SERVICE INFO – INA 0012

Synlige forskjeller i spennrullen 531 0628 30

Audi	A3, A4, A6
Seat	Altea, Leon, Toledo III
Skoda	Octavia
Volkswagen	Golf V, Golf V Plus, Jetta III, Passat, Touran
Motor:	2.0 TDI, 2.0 TDI 16V
LuK AS nr.:	531 0628 30
OE-Nr.:	03G 109 243

Figur 1: 531 0628 30 (gammel versjon)

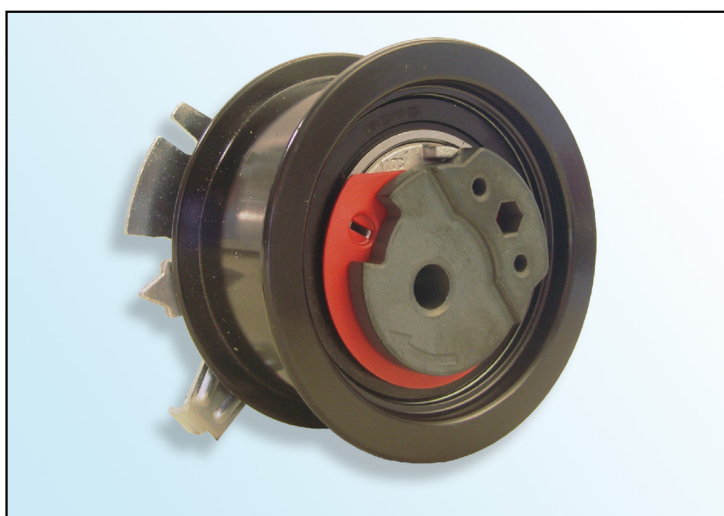
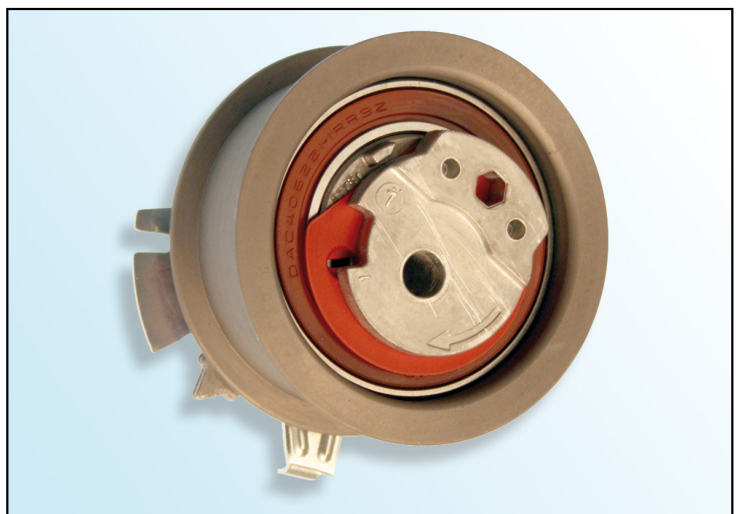
Som en del av den kontinuerlige utviklingen av våre produkter, har spennrullen 531 0628 30 blitt modifisert.

Denne serviceinformasjonen viser de synlige egenskapene til den "gamle versjonen" og den nye versjonen".

- Kam laget fra sintermetall
- Overflatebelegg i E-Coat (sort)
- sort lagertetting

- Kam laget fra aluminiumsstøpegods
- Overflatebelegg i sink, fosfor (lys brun)
- brun eller sort lagertetning

Den "gamle versjonen" av spennrullen er ikke gjort helt overflødig og kan fortsatt brukes og monteres i henhold til produsentens anvisninger!

Ved montering av den ”nye versjonen“, sørg for at overflatebelegget til spennrullen ikke er skadet!
